**STADT GÜGLINGEN**

**Vorlage Nr. 60/2020**

**Erweiterung Kindergarten Gottlieb-Luz / Familienzentrum**

## Überarbeitung der Optionen KIFAZ, Güglingen

Opt. 04 – Entfall Loggien ab Oberkante Betonsockel

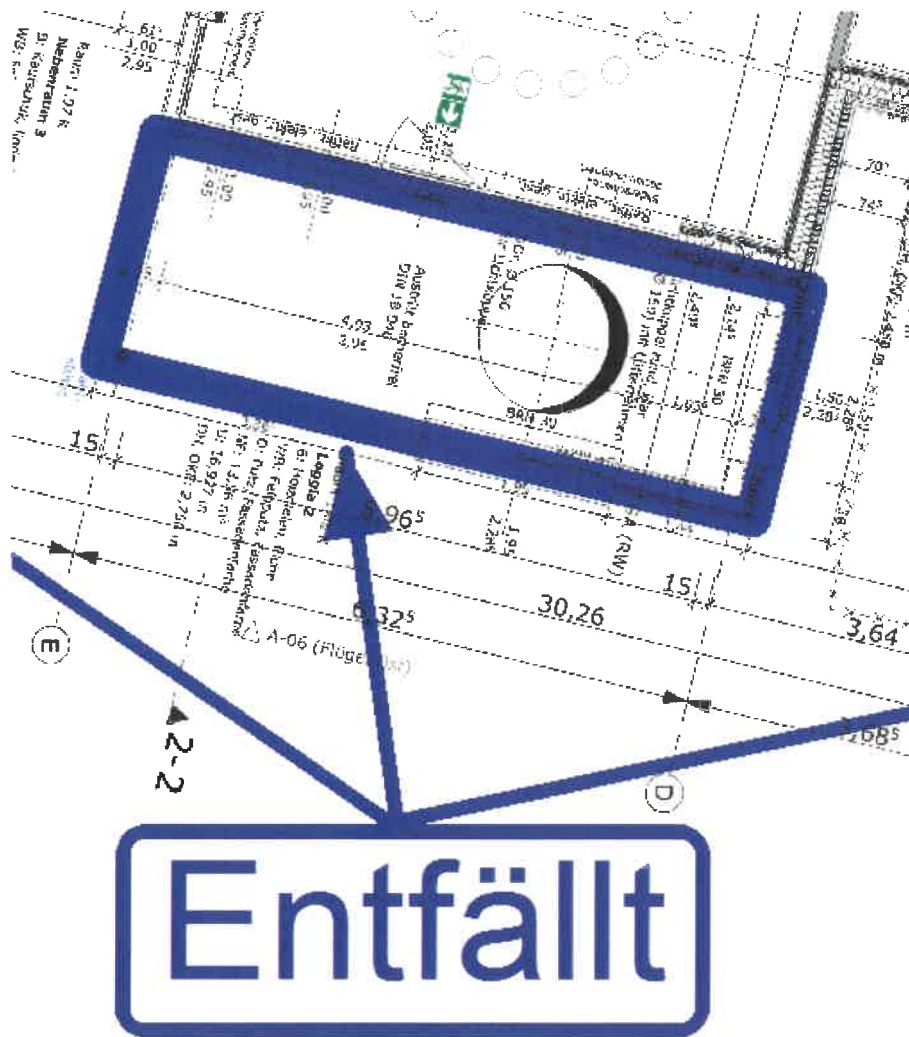
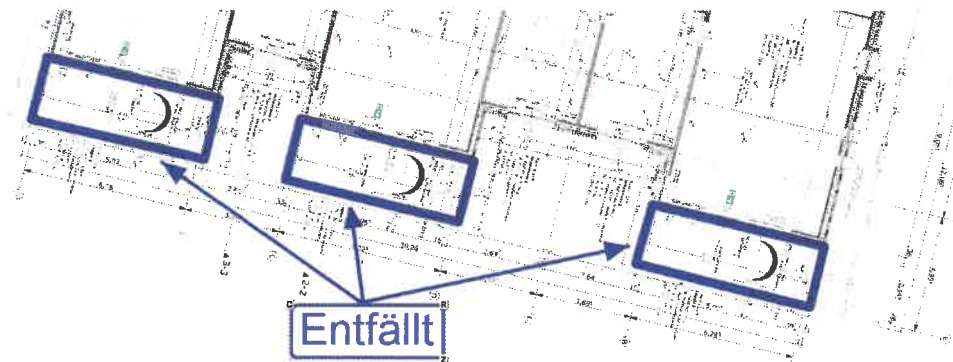
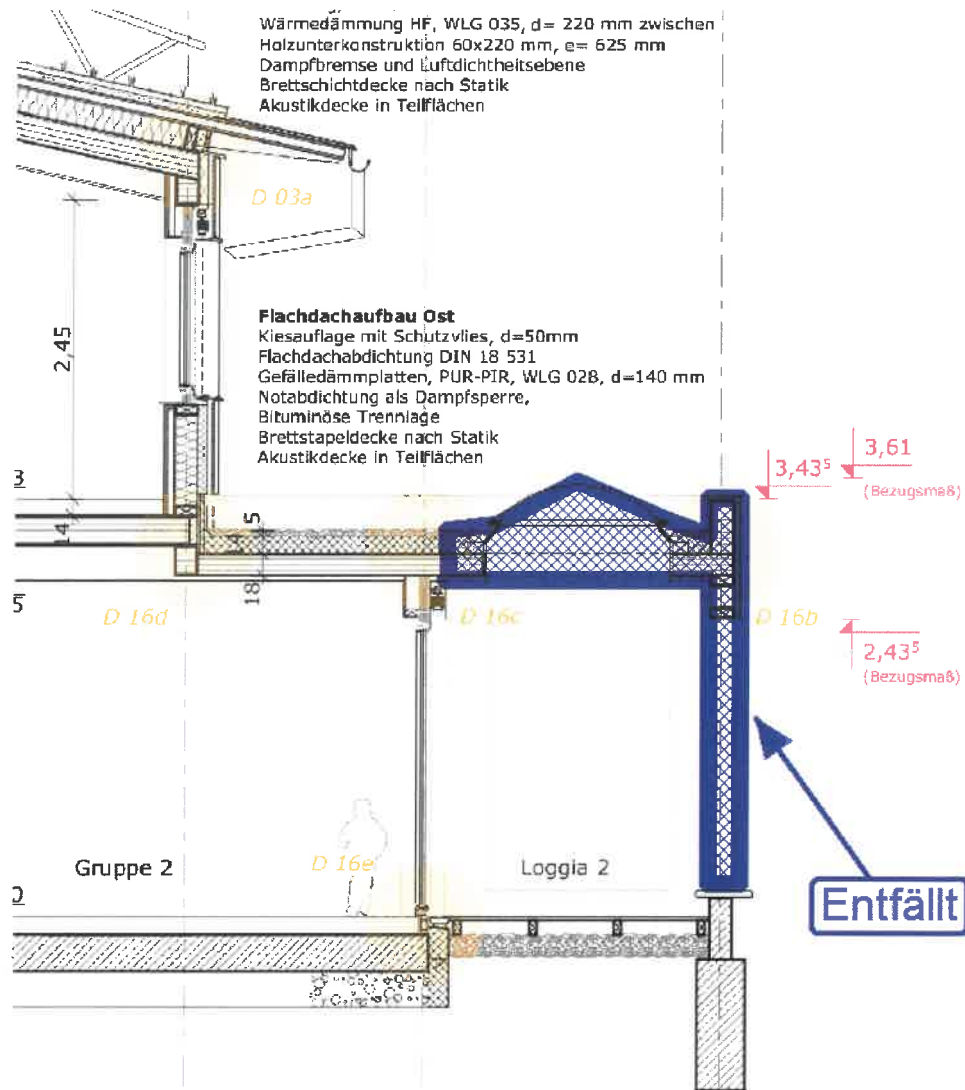
<b>Neubau eines Kindergartens mit Familienzentrum, Stadtgraben 15, Güglingen</b>			
Bauherr:	Stadt Güglingen		
Auftragnehmer:	Albert Amos GmbH & Co. KG Daimlerstraße 1, 74336 Brackenheim		
Vertrag vom:			
<b>ENTSCHEIDUNGSVORLAGE OPTION NR. 04</b>			
Zu:	<i>Entfall der gesamten Loggien ab Oberkante Betonsockel</i>	<input type="checkbox"/>	vorgelegt am:
Ort:	<i>Achse 5-6</i>	<input type="checkbox"/>	genehmigt
Verursacher:	<i>Amos</i>	<input type="checkbox"/>	grundsätzlich genehmigt
Anlage(n):	<i>Planausschnitt zur Verdeutlichung des Entfalls</i>	<input type="checkbox"/>	abgelehnt
		<input type="checkbox"/>	zurückgezogen
<b>Beschreibung der Leistung / Änderung:</b>			
<p><i>Ersatzloser Entfall aller drei Stück Loggien in Achse 5-6 ab Oberkante des Betonsockel. Generell ist die geplante Ausführung der nicht vollständig geschlossenen Loggia sehr teuer und wird bei Regen vermutlich nicht genutzt, daher können wir uns vorstellen die Loggien komplett entfallen zu lassen. Der Terrassenbelag inkl. der Abdeckung des Betonsockels bleiben weiterhin bestehen, gegen einen geringen Mehrpreis kann die Terrasse mit einem Glasvordach überdacht werden. Wenn die Loggien entfallen kommt zusätzlich der Minderpreis der Option Nr. 03 zum tragen.</i></p>

<b>Vorteile und Nachteile der Änderung:</b>			
<p><i>Vorteile: Kosteneinsparung und Vereinfachung des Bauablaufes. Nachteil: Keinen teilweisen Wind- und Regenschutz auf den Terrasse.</i></p>			
<b>Auswirkung auf Kosten (ohne Mehrwertsteuer):</b>			
<i>Minderkosten in Höhe von 26.700,00 €, netto</i>			
<b>Auswirkung auf Vertrag (Termine / Normen / Genehmigungsverfahren):</b>			
<i>keine</i>			
<b>Auswirkung auf Betrieb:</b>			
<i>keine</i>			
<b>Bauherr</b>		<b>Planer</b>	
<b>Generalunternehmer</b>			
Datum, Unterschrift	Datum, Unterschrift	Datum, Unterschrift	
Verteiler:	<input type="checkbox"/> Bauherr	<input type="checkbox"/> Fachplaner Elektro	<input type="checkbox"/> Statiker
	<input type="checkbox"/> Architekt	<input type="checkbox"/> Fachplaner HLS	<input type="checkbox"/> Geologe

Betreff: KiGa, Gügl.  
Opt. 06 – Entfall Installationswände

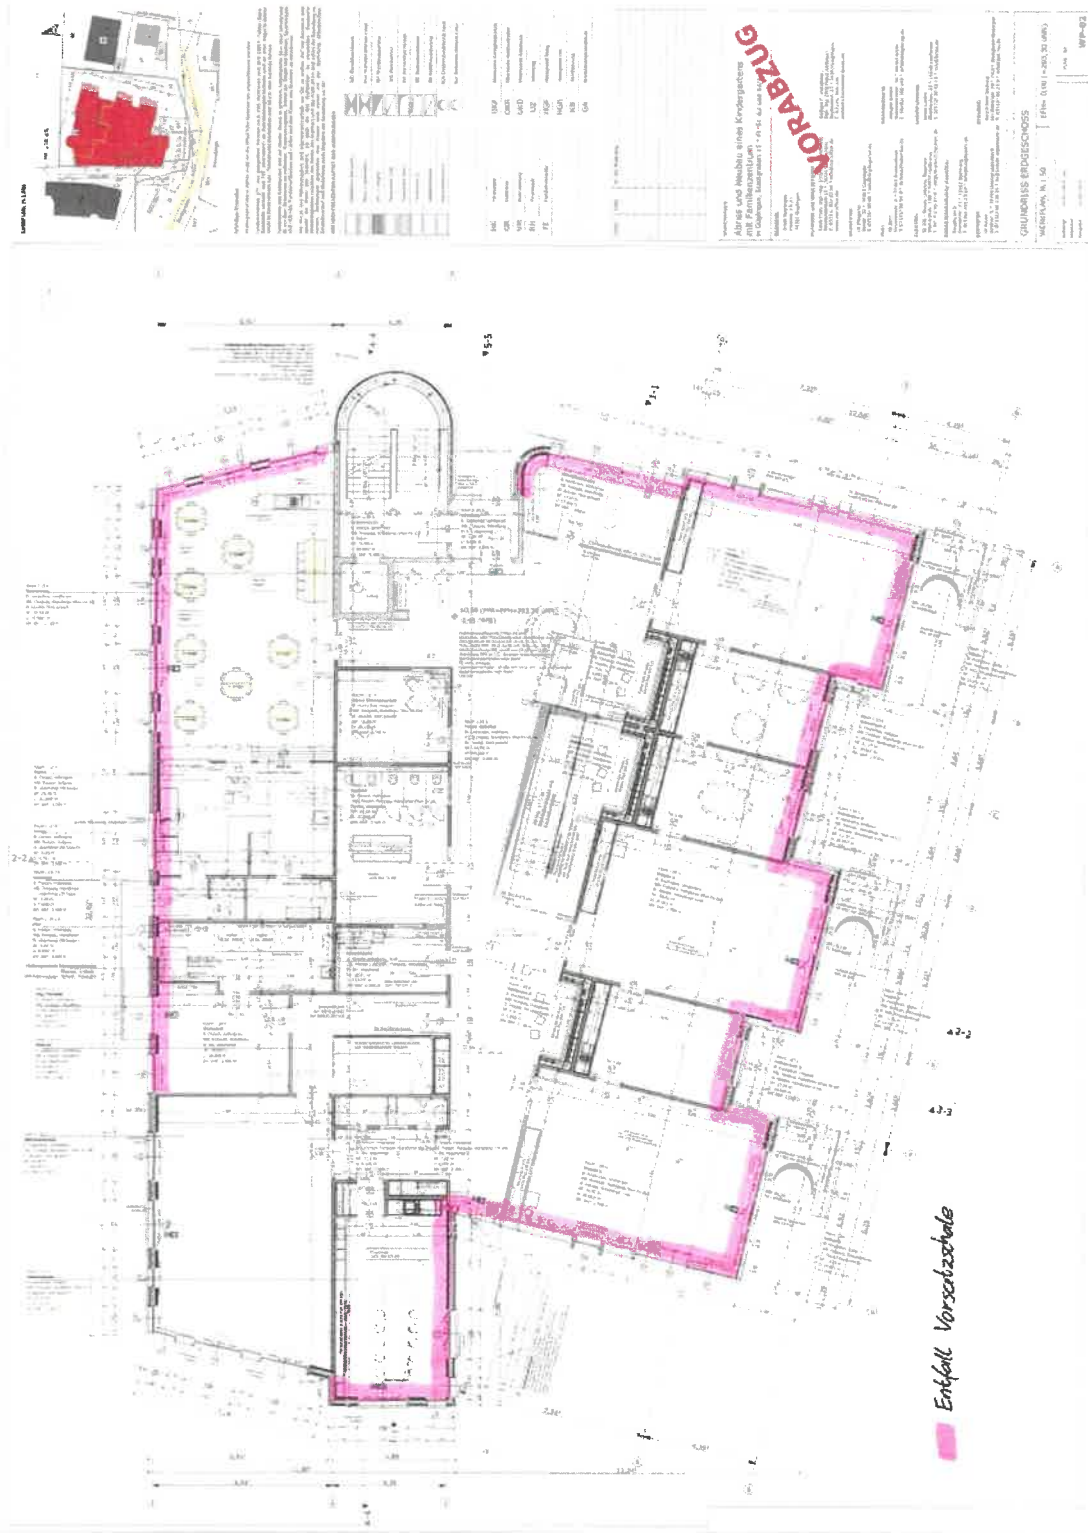
2. Bei dem Entfall der innenliegenden Installationsebene (Aufbau: 50mm, genannt unter 5.2.2 und 5.2.3) an den Außenwänden im EG und OG, lt. beigefügter Planskizze in der Anlage, sehen wir ebenfalls Einsparmöglichkeiten.

Betreff: KIGA, Gügl.  
Opt. 07 – Alternative Tragkonstruktion

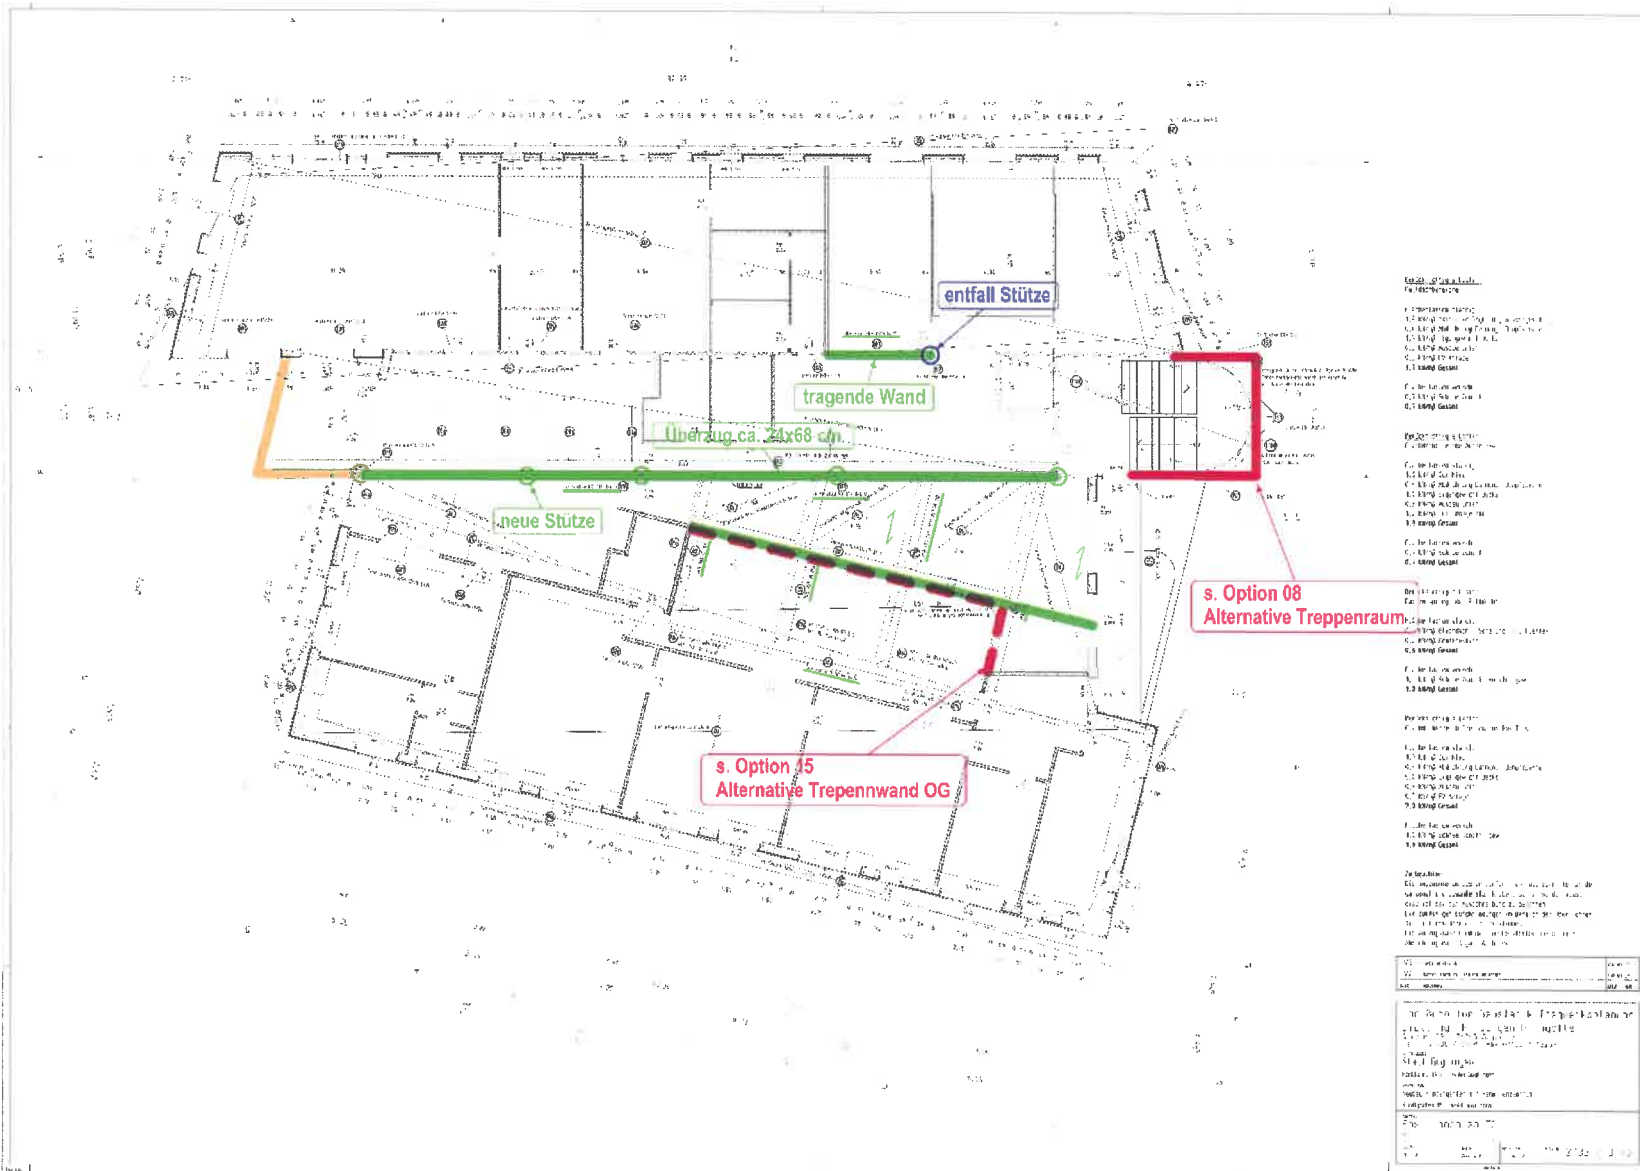
ENTSCHEIDUNGSVORLAGE <b>OPTION NR.</b> 07	
Zu:	Alternative Tragkonstruktion (Holz anstatt Stahl) <input type="checkbox"/> vorgelegt am:
Ort:	im Gebäude <input type="checkbox"/> genehmigt
Verursacher:	Amos <input type="checkbox"/> grundsätzlich genehmigt
Anlage(n):	2 Grundrisse mit Eintragung der Änderungen <input type="checkbox"/> abgelehnt
	<input type="checkbox"/> zurückgezogen

**Beschreibung der Leistung / Änderung:**  
*Sämtliche Stahlträger und Stützen im Gebäudeinneren sollen wo möglich durch Holz ersetzt werden. Sämtliche beiliegende markierten Änderungen wurden gemeinsam mit Herrn Pfingstler besprochen und teilweise sogar aus statischer Sicht vordimensioniert. Im Gegensatz zu den Brandschutzverkleidung der tragenden Stahlbauteile können die Brandschutzanforderungen im Holzbau bereits innerhalb der Konstruktion umgesetzt werden. Hierdurch entfällt eine zusätzliche Brandschutzverkleidung. Stellenweise werden durch diese Maßnahme neue Stützenstellungen nötig, diese sind in beiliegenden Plänen markiert. Aktuell geändert bzw. entfallen werden vornehmlich die Träger D8, D9, D10, D11, D12 und D12b.*

**Vorteile und Nachteile der Änderung:**  
*Vorteile: Kosteneinsparung und Vereinfachung des Bauablaufes sowie kosequenter Fortführung des Holzbaus.  
 Nachteil: Stellenweise große Bauteilabmessungen*

**Auswirkung auf Kosten (ohne Mehrwertsteuer):**  
*Minderkosten in Höhe von 28.600,00 €, netto.*

Opt. 08 – Alternative Konstruktion des Treppenhauses Nord

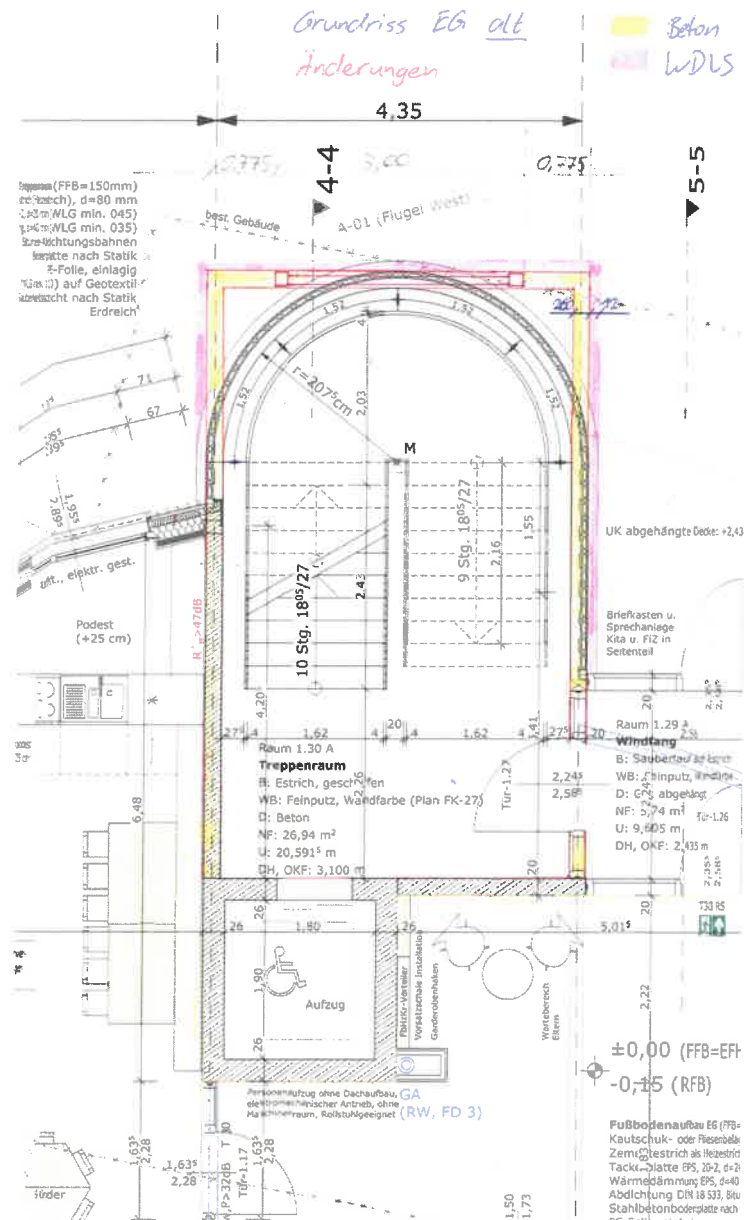
<b>Neubau eines Kindergartens mit Familienzentrum, Stadtgraben 15, Güglingen</b>				
Bauherr:	Stadt Güglingen			
Auftragnehmer:	Albert Amos GmbH & Co. KG Daimlerstraße 1, 74336 Brackenheim			
Vertrag vom:				
<b>ENTSCHEIDUNGSVORLAGE OPTION NR. 08</b>				
Zu:	Alternative Konstruktion des Treppenhauses Nord			vorgelegt am:
Ort:	s.O.			genehmigt
Verursacher:	Amos			grundsätzlich genehmigt
Anlage(n):	Planskizzen (Grundrissausschnitt, Fassadenansicht)			abgelehnt
				zurückgezogen
<b>Beschreibung der Leistung / Änderung:</b>				
Der bereits vorhandene massive Treppenhaukern wird um die abschließenden Treppenhauwände erweitert., hierdurch entfällt die Glausbausteinfassade, die halbierten Stahlträger sowie die halbrunden Holzträger. Das Treppenhaus wird eckig in Ortbeton hergestellt, Innenseitig werden die Wände in SB 2 ausgeführt, außenseitig kommt ein WDVS zum Einsatz. Zur Belichtung erhält das Treppenhaus im EG und OG jeweils ein Fenster in den Größen (bxh) ~ 3,00 x 2,25m.

<b>Vorteile und Nachteile der Änderung:</b>				
Vorteile: Kosteneinsparung und deutliche Vereinfachung der Baukonstruktion. Nachteil: Aufgrund des Entfalls der Glasbausteine wird die Lichtdurchflutung vermindert, ist jedoch weiterhin vollkommen ausreichend.				
<b>Auswirkung auf Kosten (ohne Mehrwertsteuer):</b>				
Minderkosten in Höhe von 56.714,92 €, netto.				
<b>Auswirkung auf Vertrag (Termine / Normen / Genehmigungsverfahren):</b>				
keine				
<b>Auswirkung auf Betrieb:</b>				
keine				
<b>Bauherr</b>	<b>Planer</b>	<b>Generalunternehmer</b>		
Datum, Unterschrift	Datum, Unterschrift	Datum, Unterschrift		
Verteiler:	Bauherr	Fachplaner Elektro	Statiker	
	Architekt	Fachplaner HLS	Geologe

Opt. 10 – Änderungen der Blechrandabdeckung an den Dachrändern

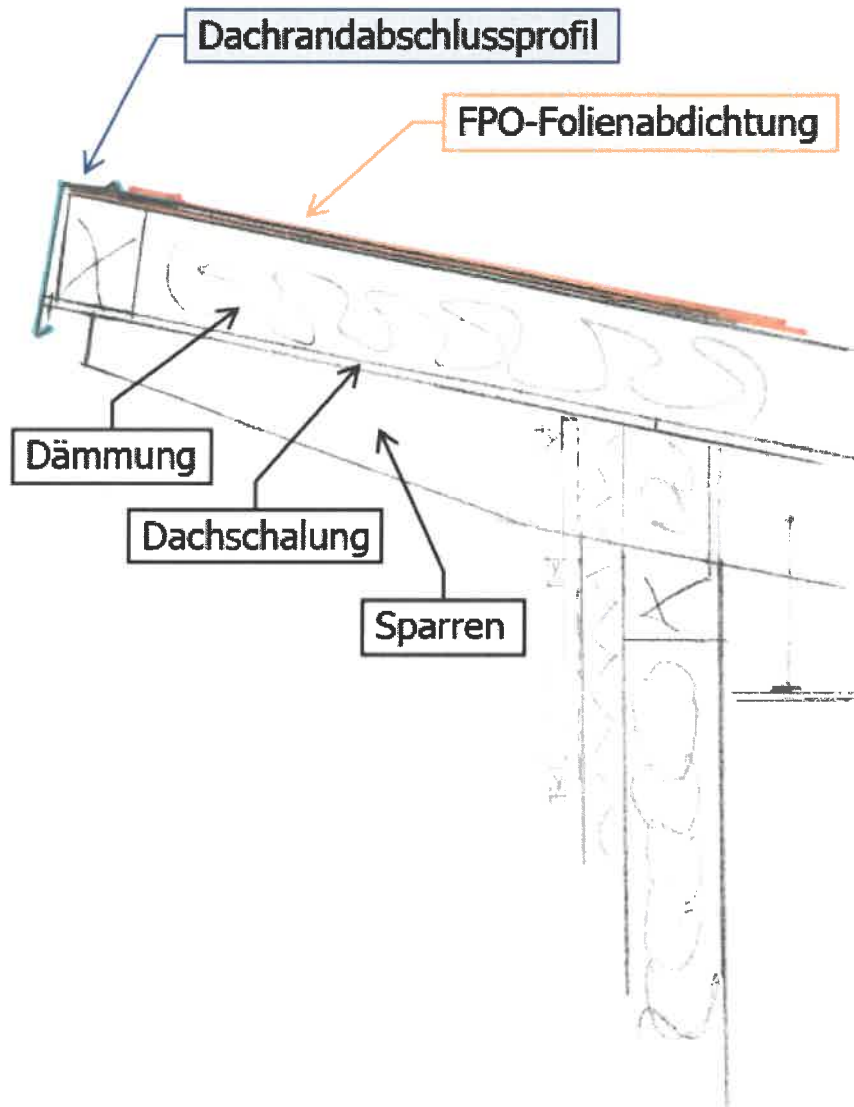
<b>Neubau eines Kindergartens mit Familienzentrum, Stadtgraben 15, Güglingen</b>			
Bauherr:	Stadt Güglingen		
Auftragnehmer:	Albert Amos GmbH & Co. KG Daimlerstraße 1, 74336 Brackenheim		
Vertrag vom:			
<b>ENTSCHEIDUNGSVORLAGE <span style="color: red;">OPTION NR.</span> 09</b>			
Zu:	<span style="color: red;">Alternative Deckenkonstruktion der Pultdächern</span>	<input type="checkbox"/>	vorgelegt am:
Ort:	<span style="color: red;">auf dem Gebäude</span>	<input type="checkbox"/>	genehmigt
Verursacher:	<span style="color: red;">Amos</span>	<input type="checkbox"/>	grundsätzlich genehmigt
Anlage(n):		<input type="checkbox"/>	abgelehnt
		<input type="checkbox"/>	zurückgezogen
<b>Beschreibung der Leistung / Änderung:</b>			
<span style="color: red;">Als Alternative zu den Massivholzdecken der Pultdächer wird ein Sparrendach ausgeführt. Die Massivholzdecken an den Pultdächern entfallen komplett. Ausgeführt wird eine tragende Sparrenebene, welche an den Pult- und Traufseiten auskragend den Dachrand bildet. Die Ortgangdachüberstände werden durch Aufsparren in der Dämmebene ausgebildet und gehalten.</span>

<b>Vorteile und Nachteile der Änderung:</b>			
<span style="color: red;">Vorteile: Kosteneinsparung durch geringeren Materialverbrauch, somit Ressourcenschonender.</span>			
<b>Auswirkung auf Kosten (ohne Mehrwertsteuer):</b>			
<span style="color: red;">Minderkosten in Höhe von 70.600,00 €, netto.</span>			
<b>Auswirkung auf Vertrag (Termine / Normen / Genehmigungsverfahren):</b>			
<span style="color: red;">keine</span>			
<b>Auswirkung auf Betrieb:</b>			
<span style="color: red;">keine</span>			
<b>Bauherr</b>		<b>Planer</b>	
<b>Generalunternehmer</b>			
Datum, Unterschrift	Datum, Unterschrift	Datum, Unterschrift	
Verteiler:	<input type="checkbox"/> Bauherr	<input type="checkbox"/> Fachplaner Elektro	<input type="checkbox"/> Statiker
	<input type="checkbox"/> Architekt	<input type="checkbox"/> Fachplaner HLS	<input type="checkbox"/> Geologe

Opt. 11 – Alternative Fassaden-Regelaufbau 1+4

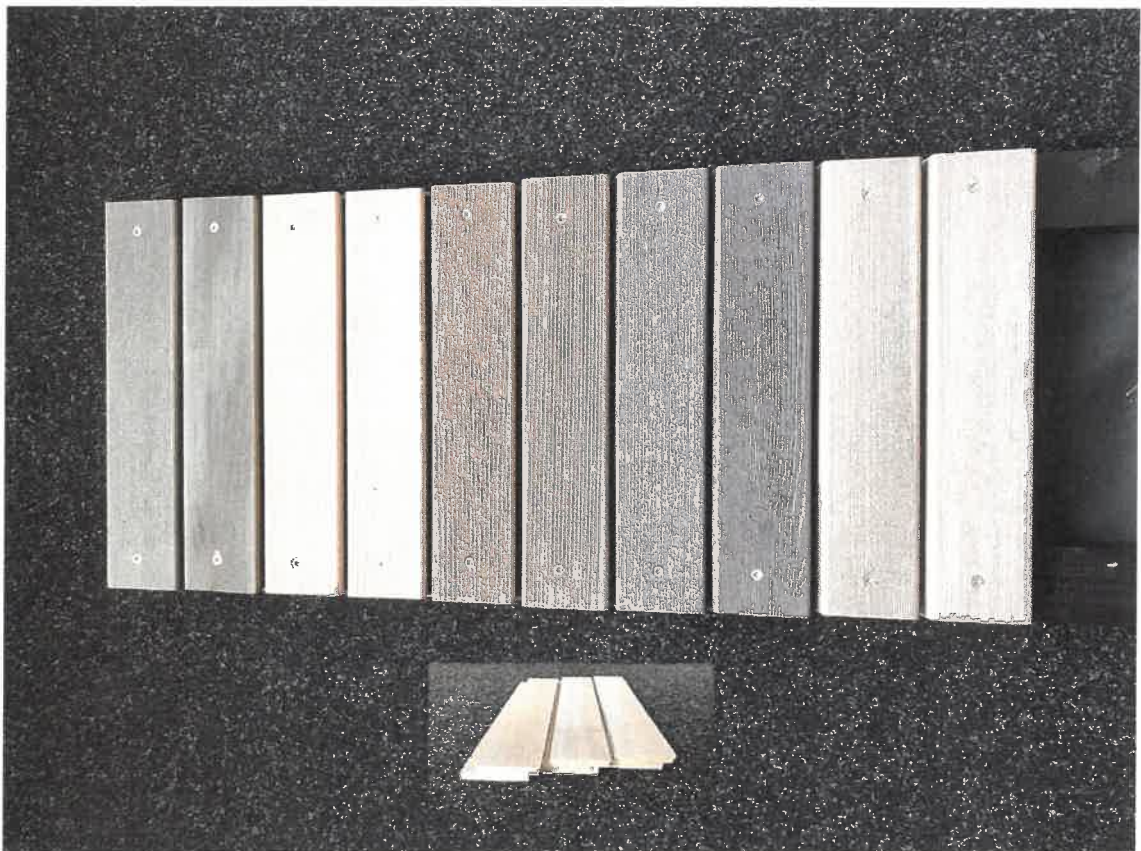
ENTSCHEIDUNGSVORLAGE OPTION NR. 11-1	
Zu: <i>2. Alternative Fassaden-Regelaufbauten 1 und 4</i>	<input type="checkbox"/> vorgelegt am:
Ort: <i>Holzfassaden</i>	<input type="checkbox"/> genehmigt
Verursacher: <i>Amos</i>	<input type="checkbox"/> grundsätzlich genehmigt
Anlage(n):	<input type="checkbox"/> abgelehnt
	<input type="checkbox"/> zurückgezogen

*Fassaden als Weisstanneschalung, keilgezinkt, GK 0/1 astrein gemäß Tegernseer Gebräuche  
25x118 mm Glattkantprofil*

*Weiterer Aufbau (geändert):*

*Unterkonstruktion Fichte schwarz*

*Schalungsbahn UV-beständig Stamisol FA schwarz*

*Minderkosten in Höhe von 14.800,00 €, netto.*
